改善箇所説明図

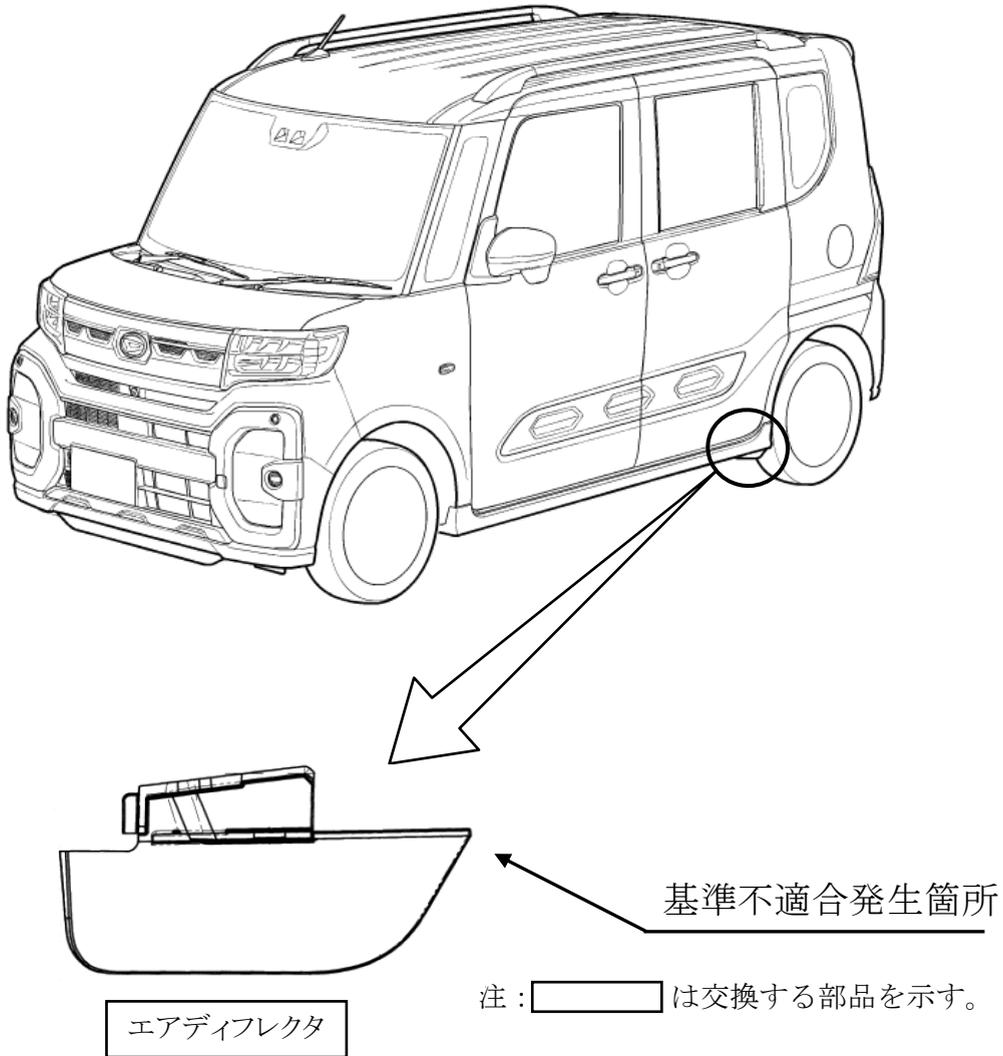
後輪前方の床下に装着しているエアディフレクタにおいて、開発時の形状検証が不十分であったため、外装の技術基準（協定規則第26号）に適合していない。

全車両、エアディフレクタを対策品と交換する。

改善済車両には、車台番号打刻末尾の右側に黄色ペイントを塗布する。
